Memo

Kenmerk
PN 305142

Betreft
Waterparagraaf kantoorlocatie hoek Rijksstraatweg/Warmonderweg, gemeente Teylingen.
Status: definitief

Afbeelding 1 Watersysteemkaart van het Hoogheemraadschap van Rijnland (ROR-21) met het plangebied paars gearceerd.

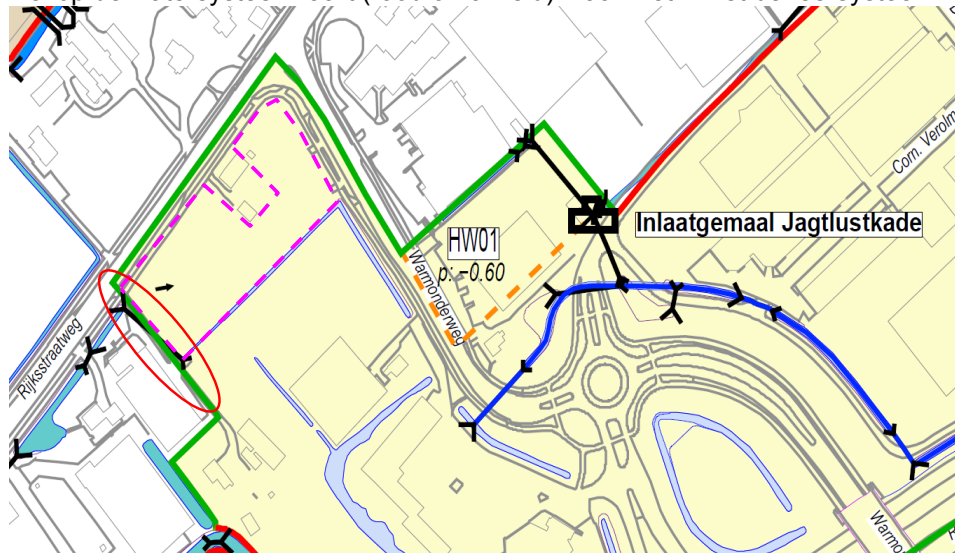
Het Hoogheemraadschap van Rijnland merkt op dat de bestaande duiker aan de zuidwestzijde van het plan (loodrecht op de Rijksstraatweg) naar verwachting onvoldoende is gedimensioneerd is om de nieuwe waterpartij voor de kantoorvilla's goed af te voeren. De duiker staat wel op de watersysteemkaart (rood omcirkeld) maar niet in het beheersysteem van Rijnland.

Na een locatiebezoek door Rijnland blijkt dat de duiker een diameter heeft van $\varnothing 0,2\text{m}^1$. De bestaande duiker heeft een onvoldoende capaciteit om de nieuwe waterpartij voldoende af te voeren. Voor de toekomstige situatie worden tweetal voorstellen gedaan:

- 1) een (smalle, ca. 2m) watergang graven ter hoogte van deze duiker; als je dit doet hoeft er minder open water voor de kantoorvilla's te worden gegraven.
- 2) aanleg van een nieuwe brede duiker (dit heeft niet de voorkeur van Rijnland vanwege de lange lengte met kans op kroosvorming en onvoldoende doorstroming in de nieuwe waterpartij).

Stol architecten geeft aan dat zij, ten tijde van de uitvoering van de werkzaamheden voor de watervergunning, nader afstemming met Rijnland zal plaatsvinden over de wijze waarop het water van de verharding en de bebouwing het beste kan worden afgevoerd naar het oppervlakte water. Stol architecten kan instemmen met voorstel 1 waarbij een watergang wordt gerealiseerd aan de zuidwestzijde van het plangebied. Als voorgesteld door Rijnland in bijlage 3. Het voorstel is echter wel om een open watergang te graven tot aan de toekomstige parkeerplaatsen. Van daar wordt de watergang met een voldoende gedimensioneerde duikerverbinding aangesloten op de oostelijk gelegen watergang.
